## 質問に対する回答書

工事名： 徳島県蔵本公園プールスタンド改築工事のうち建築工事

徳島県県土整備部営繕課

徳島県土整備部営繕課	●工事名 徳島県蔵本公園ブルスタンド改築工事のうち建築工事 ●図面名 目隠しルーバー詳細図1	●図面番号 A-84 ●縮尺 A2: 1:30 A3: 70.7% 縮小	 株式会社 松村建築計画研究所 管理建築士 松村史朗 <small>1級建築士登録119292号 PHONE (088) 686-6491</small>
--	------------	---	---	--

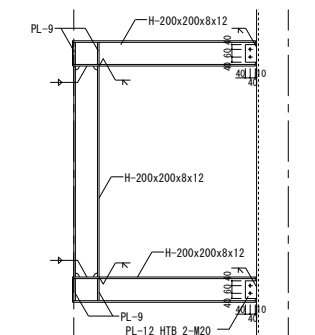
番号	質 問	回 答
13	A-10 仕上表 特記事項に「外部に用いる鋼製下地材はステンレス製とする（2階便所）」とありますが図面及び設計書にステンレスの記載がありません。不要としてよろしいでしょうか。必要な場合は範囲を御指示下さい。	設計書（金抜き）のとおり積算してください。 契約後、設計変更の協議の対象とします。
14	間仕切内ガラスウールの仕様について t=50 24Kとしてよろしいでしょうか。	貴見のとおりです。
15	化粧ケイカル板（壁材副資材）についてアイカマーレス不燃の腰壁システム用巾木としてよろしいでしょうか。（色が合わない場合があります）不可の場合は仕様を御指示下さい。	貴見のとおりです。
16	A-10、11、69、72 仕上表 備考欄（1Fパウダールーム、男子更衣室、2FWC）に化粧鏡・姿見の記載がありますが展開図ではパウダールーム、男子更衣室に化粧鏡のみの表記になっています、パウダールーム、男子更衣室の化粧鏡のみ建築工事としてよろしいでしょうか。	化粧鏡・姿見とも別途工事となります。
17	基礎施工範囲のアスファルト舗装及びインターロッキング舗装の撤去・復旧工事が設計書にありませんが、別途工事としてよろしいでしょうか。必要な場合は範囲・仕様をご指示下さい。	貴見のとおりです。
18		
19
